Urząd Miasta i Gminy Sobótka
ul. Rynek 1 55-050 Sobótka
tel. (071) 31 62 043 do 045, fax. (071) 31 62 123
www.sobotka.pl e-mail: urząd@sobotka.pl

RIGKiP.271.8.1.2024RPZ

Sobótka, 17.05.2024 r.

Dotyczy: **„Budowa świetlic wiejskich w gminie Sobótka wraz z elementami infrastruktury-
drugie postępowanie. ”**

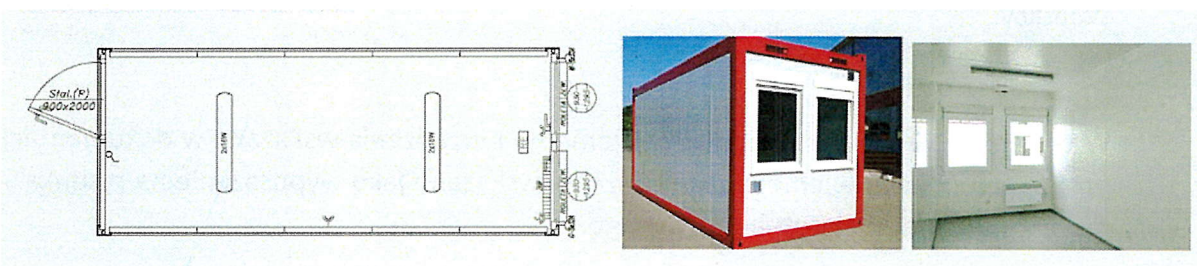
Proszę o przekazanie przykładowych rysunków wraz z wymiarami projektowanych kontenerów.

Wymiary zewnętrzne pojedynczego kontenera ok.: 2,42 x 6,0 m. Po złączeniu 4,82 x 6,0 m.

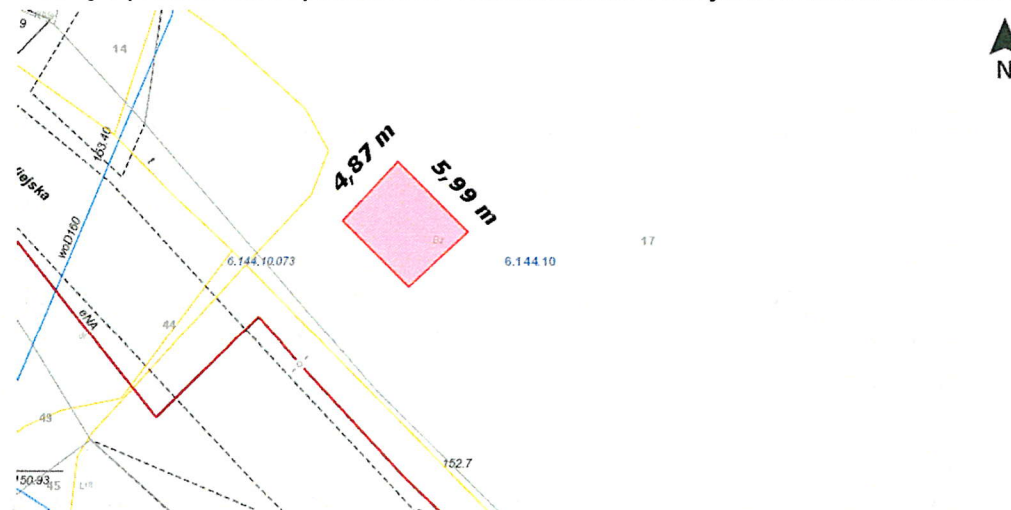
Proszę o przekazanie rysunku PZT z zaznaczeniem miejsca montażu kontenerów.

Wstępnie zakładane usytuowanie kontenerów na działce nr 17 obręb Żeruszycze.
